Protokol o změně díla

Změnový list číslo 018

Předmět díla:	Regenerace brownfieldu - Jízdárna Louckého kláštera ve Znojmě
Objekt:	SO 01 STAVEBNÍ ÚPRAVY OBJEKTU JÍZDÁRNÝ
Objednatel:	MĚSTO ZNOJMO
Zhotovitel:	PSG Construction a.s.
TDI:	SAFETYPRO s.r.o.
Projektant:	Atelier GNS s.r.o.

Popis změny: Vedlejší rozpočtové náklady a aktualizovaný Harmonogram

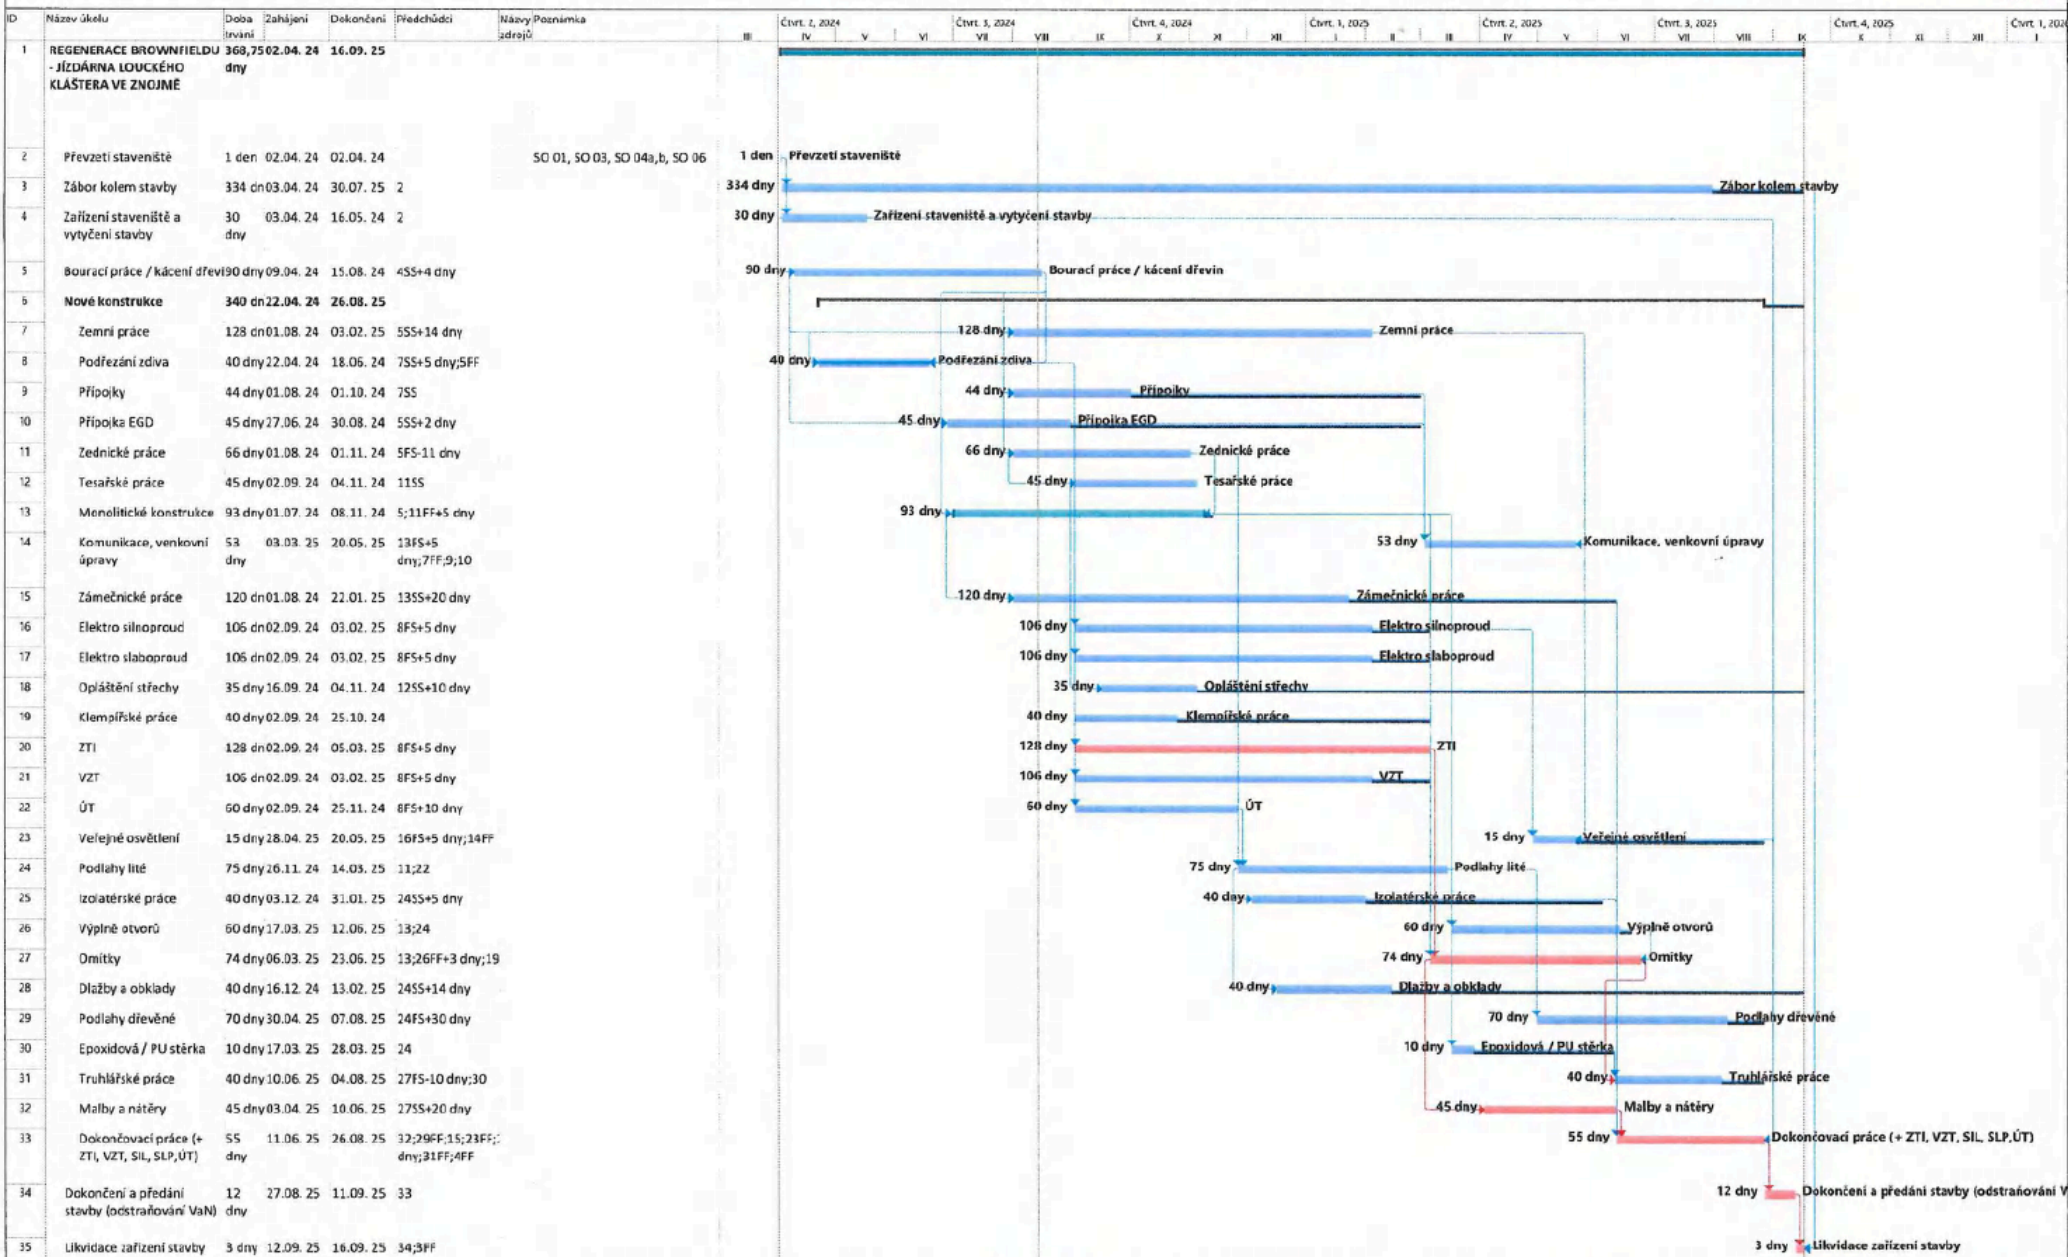
Odůvodnění změny: Na základě níže popsaných nepředvídatelných skutečností, tj. pouze na základě archeologických průzkumů/vykopávek, došlo k předložení aktualizovaného Harmonogramu výstavby ze dne 14.08.2024, který pojímá posun termínu (doby plnění). Díky tomuto podkladu byl vytvořen tento Změnový list. Aktualizovaný Harmonogram není finální v závislosti na vývoj situace na staveništi s může se tento harmonogram posouvat. Harmonogram byl vytvořen na základě následujících nepředvídatelných skutečností:

Archeologické vykopávky/průzkumy

•Zastavení prací od 11.06.2024 – 20.06.2024 (tj. 10 dní) – důvod archeologické nálezy (stávající zdi), viz. zápis ve stavebním deníku ze dne 11.6.2024

•Zastavení prací od 1.07.2024 – 11.07.2024 (tj. 11 dní) – důvod archeologické nálezy (stávající chodby), viz. zápis ve stavebním deníku ze dne 1.7.2024

•Zastavení prací od 23.07.2024 – 12.08.2024 (tj. 20 dní) – důvod archeologické nálezy (stávající zdi), viz. zápis ve stavebním deníku ze dne 23.7.2024

Výše zmiňované nepředvídatelné a zhotovitelem nezaviněné skutečnosti v celkovém souhrnu činí 41 dnů prodlžení. Byť prodlžení z důvodů okolností archeologického průzkumu (viz čl. VI. odst. 6 písm. b) Smlouvy) v celkovém souhrnu činí rovných 41 dnů, Zhotovitel v rámci proaktivního přístupu, zefektivnění postupu prací a ve snaze eliminovat posun procesu výstavby vytvořil ve spolupráci se zástupcem Objednatel (TDS) dne 19.8.2024 aktualizovaný harmonogram prací s dopadem do termínu o pouhých 27 dnů. Ten byl Objednatel na KD č. 22 dne 5.9.2024 odsouhlasen s tím, že byl dán požadavek na zproscování posunu termínu plnění prostřednictvím změnového listu, který bude následně v souladu s čl. XI. odst. 30 Smlouvy vtělen do dodatku ke Smlouvě.

údaje o změně	Změnu vyvolal:		
	Jedná se o změnu: (zatrhnout)	zúžení předmětu díla, kterou se snižuje cena díla	
		úprava předmětu díla bez vlivu na cenu díla	
		práce realizované a hrazené nad rámec ceny díla	X
	Jedná se o změnu ve smyslu zákona č. 134/2016 Sb.: (zatrhnout)	§ 222 odst. 4	
		§ 222 odst. 5	
		§ 222 odst. 6	X
		§ 222 odst. 7	
	Způsob projekčního řešení změny: (zaškrtnout)	zápis do SD (deníku změn)	X
		dodatek k PD	
dokumentace skut. provedení			
jiné			
údaje o složení ceny změny	hodnota připočtů (víceprací)		47 998,00 Kč
	celkem v Kč bez DPH		
	hodnota odpočtů (méněprací)		0,00 Kč
	celkem v Kč bez DPH		
údaje o ceně změny	ocenění změny předložil:		
	náklady na změnu v Kč bez DPH		47 998,00 Kč
	Výše DPH 21% sazba:		10 079,58 Kč
	náklady na změnu vč. DPH		58 077,58 Kč
	údaje o dosud schválených změnách jsou uvedeny v tabulce evidence změn č.		
termín	Termín realizace změny:	srpen 2025	
	Vliv změny na termín dokončení díla:	ano, prodloužení termínu plnění o 27 dnů
